# Planungs- und Gestaltungsbeirat der Hanse- und Universitätsstadt Rostock

**47. Sitzung – 20.09.2024**

## TOP 1 3. Teilfortschreibung des Rahmenplans Stadtzentrum Rostock; Nordseite Neuer Markt (RGS)

## TOP 2 B-Plan 12.MU.205 „Kesselborn“, Arenanachfolge (OSPA)

Abb.1: Quartierblatt

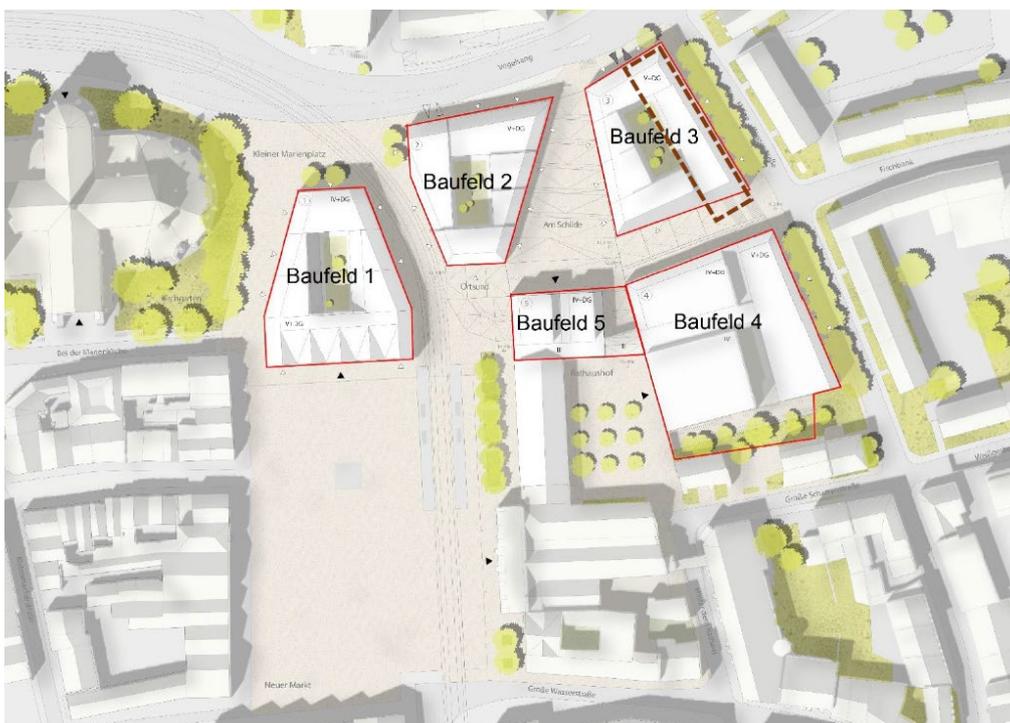
Das Gremium war sich einig, dass der Neue Markt baulich geschlossen werden muss. Stadträumlich muss die Kante hier geschlossen werden und die Nutzungen gleichzeitig zur Aktivierung des Platzes beitragen.

In dem städtebaulichen Wettbewerb ist es gelungen, eine sinnvolle Wegeführung zwischen der Marienkirche und dem Baufeld 1 (Nordseite Neuer Markt) abzubilden. Es ist wichtig, dass das Baufeld zur benachbarten Kirche reagiert, daher muss vermieden werden das diese Gebäudeseite ausschließlich als Anlieferungszone oder Tiefgaragenzufahrt dient. Es muss ein gemeinsamer und attraktiver Freiraum in Verbindung mit der Kirche geschaffen werden.

Dieses Baufeld zu bebauen ist eine sehr anspruchsvolle Aufgabe, da das Gebäude keine Rückseite haben wird. Es müssen demnach rundherum alle Schauffassaden anspruchsvoll ausgebildet werden, auch der Blick aus der Langen Straße darf nicht vernachlässigt werden. Das Quartierblatt hat eine schöne Passung für diese „Leerstelle“ der Stadt gefunden, es braucht aber mindestens 4 Baufelder damit es ein Stück Stadt wird. Es braucht an dieser Stelle Gebäude mit passend entwickelten Freiräumen. Es ist schwierig einfach auf eines der Baufelder zu verzichten, da sie sich jeweils aufeinander beziehen und auch die Freiräume in Bezug auf die Baufelder ausgerichtet wurden.

Die Mitglieder des Beirates sind sich einig darüber, dass Baufeld 1 zu bebauen ist.

Nicht ganz einig ist sich das Gremium beim Baufeld 2. Die Themen in Bezug auf Stadtgrün, Mikroklima, Klimawandel und Klimaanpassung, etc. sind derzeit mehr denn je im Fokus der Bevölkerung. Die Menschen wünschen sich mehr Grün in den Städten bzw. den Erhalt vorhandener Grünflächen.

Es stellt sich hier die Frage, ob das Baufeld 2 auch ein grünes Baufeld sein kann?

Baufeld 2 wird im Beirat kontrovers diskutiert hinsichtlich eines Verzichtes auf bauliche Strukturen zugunsten eines schattigen, mit großen Bäumen bepflanzten Hains im Volumen des angedachten Baufeldes, möglicherweise unter Einbeziehung bereits vorhandener Bäume. So könnte ein Pendant zum „steinernen“ Marktplatz entstehen, das atmosphärisch und klimatisch eine nach heutigem Wissen sinnvolle Ergänzung sein könnte. Die sehr große Tiefgarage müsste voraussichtlich um Baufeld 2 verkleinert werden, um Baumstandorte zu sichern.

Ob die gewünschte Raumwirkung zur Straße Vogelsang, zum neuen Platz „Am Schilde“ und zum gerade südlich neu entstehenden Doppelgiebelhaus durch eine gestaltete Grünanlage ausreichend erreicht werden kann, wird von der Mehrheit des Gremiums insbesondere wegen der starken Hanglage des Baufeldes 2 in Frage gestellt. Dies müsste zunächst räumlich, etwa im Modell, untersucht werden.

Der Beirat empfiehlt der Stadt, an den Festlegungen des Quartiersblattes in Bezug auf das **Baufeld 1** festzuhalten:

Aufgrund der räumlichen Komplexität der Aufgabe, des prominenten Standorts und der anzustrebenden öffentlichen Nutzung wird dringend empfohlen, den Entwurf für das Gebäude auf Baufeld 1 im Rahmen eines überregionalen Architektenwettbewerbs zu entscheiden.

Mehrheitlich empfohlen wird, das Konzept mit den Gebäuden auf allen 5 Baufeldern, wie 2014 vorgeschlagen und im Quartiersblatt ausgearbeitet, umzusetzen. Dadurch entsteht ein kleines zusammenhängendes Stück neue Stadt als Implantat zwischen der mittelalterlichen Figur des Neuen Markts und der DDR-zeitlichen Magistrale der Langen Straße, ein Implantat, das trennt und verbindet in Einem. In der Mitte dieser 5 Baufelder werden, gerade durch das Baufeld 2, neue spannende Räume erzeugt (Ortsund und Am Schilde) mit neuen Aufenthaltsangeboten, die die Stadt Rostock für Bewohner\*innen und Touristen\*innen bereichern werden.

Abb.3: Lageplan Variante „Loop“, Quelle: NAK Architekten

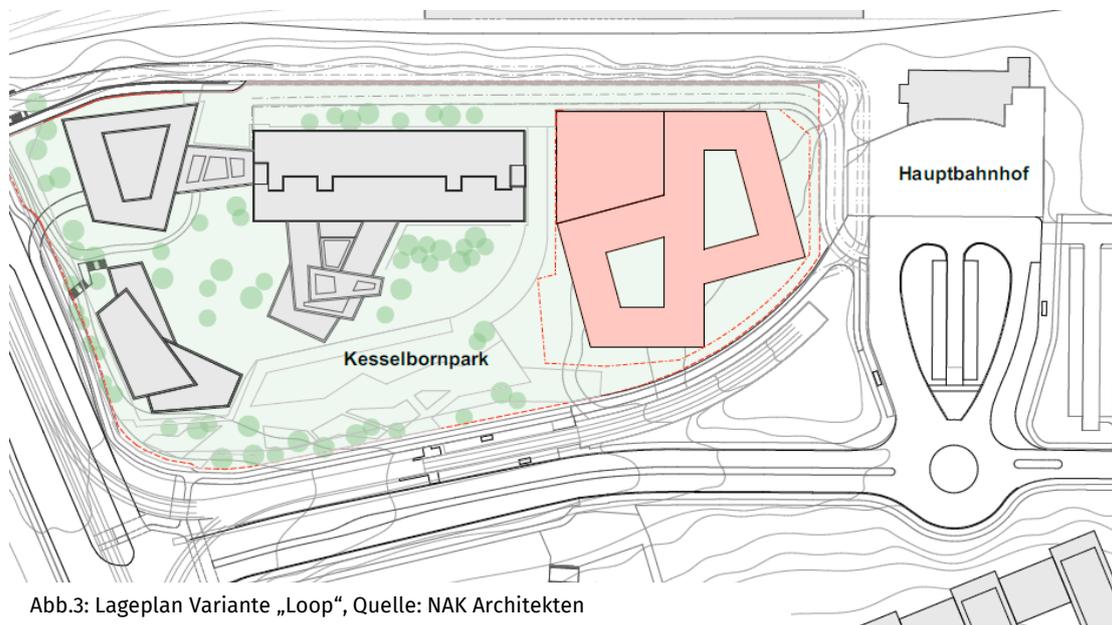
Ein geschlossenes Foyer, wie es jetzt vorgeschlagen wird, ist nicht mit einer offenen Wegebeziehung zu vergleichen.

Die Antrittssituation hat sich in der neuen Variante sehr stark reduziert.

Der öffentliche Weg verläuft südlich um den Baukörper herum. Dabei sind nun durch den Baukörper Engstellen entstanden, welche in den weiteren Planungsprozessen unbedingt beseitigt werden müssen. Die Unterlagerungen bzw. das Erdgeschoss des „Loops“ muss viel mehr auf diese wichtige Wegebeziehung in den Park und zum Hotelhochhaus eingehen. Derzeit sind die Planungen in dem Punkt noch unzureichend.

Vom südlichen Bahnhofsvorplatz aus muss deutlich erkennbar sein, dass es dort weitergeht. Die Auffindbarkeit des Hotels und der weiteren westlich gelegenen Nutzungen hat sich verschlechtert, da diese Nutzungen jetzt in die „zweite Reihe“ rutschen. Das Gremium plädiert, unbedingt an der Wegebeziehung zu arbeiten.

Den Vorschlag die öffentlichen Fahrradstellplätze auf die Dreiecksfläche vorzuziehen und aus dem Gebiet auszulagern unterstützt der Beirat nicht.

Durch die Schaffung von Blickbeziehungen wird gleichzeitig Orientierung hergestellt, genauso wie mit städtebaulich klaren, räumlichen Kanten. Der Beirat rät die Gebäudekante am Hauptbahnhof andersherum abzuschrägen.

Nutzungen und wird dazu als Warmraum (beheizter Raum) ausgebildet. Derzeit ist nicht von einer durchgehenden Öffnung dieses Bereichs auszugehen. Entsprechend kann das Foyer nachts und an Feiertagen nicht als öffentlicher Durchgang genutzt werden. In den meisten der vorgestellten Varianten schränkt die Lage des Foyers auch die Sichtbeziehung zu den dahinterliegenden Bauten und Nutzungen ein.

Die westlich anschließenden Nutzungen Kita, Bürogebäude Sixt, Hotel sowie Kesselborn-Park lassen sich zu Fuß oder mit dem Fahrrad nur erreichen, wenn der geplante Gebäudekomplex südlich oder nördlich umlaufen/umfahren wird. Auch die Verteiler-Funktion des Areals Kesselborn für die Stadthalle, die Stadtteile Südstadt und Groter Pohl sowie den Universitätsstandort bleibt unbeachtet.

- Die Lage des Foyers ist so zu verändern, dass eine prägnante Sichtbeziehung zu den dahinterliegenden Bauten und Flächen möglich wird. Hochpunkt und Park sind dazu städtebaulich einzubinden.
- Die Wegebeziehung entlang der Südseite des Projekts ist baulich-räumlich zu artikulieren. Ziel ist eine intuitiv begreifbare und attraktive Wegeführung, die durch den geplanten Gebäudekomplex betont und begleitet wird.
- Anders als in den vorliegenden Varianten ist der dazugehörige Flächenzuschnitt großzügiger zu dimensionieren. Dabei sind Engstellen zum Straßenbahn-Graben zu vermeiden. In diesem Zusammenhang ist zu prüfen, ob sich der Kesselborn-Park auch weiter nach Osten erstrecken kann. Eine attraktive Gestaltung des Freiraums südlich des Neubaus kann die Auffindbarkeit der Wegebeziehung sowie die Orientierung unterstützen.

In der weiteren Konzeptentwicklung zu lösen ist die Unterbringung von Fahrradabstellplätzen - sowohl die nach der Bauordnung für den Neubau erforderlichen, als auch die von der Stadt geforderten öffentlichen Abstellplätze. Die Anordnung von ca. 300 öffentlichen Fahrradabstellplätzen auf der südlich angrenzenden Platzfläche ist städtebaulich-freiraumplanerisch nicht überzeugend. Sie ist aus der Sicht der Stadt auch nicht umsetzbar. Alternativ sind Möglichkeiten zur Unterbringung eines Anteils der Fahrradabstellplätze im Sockelbau zu prüfen.
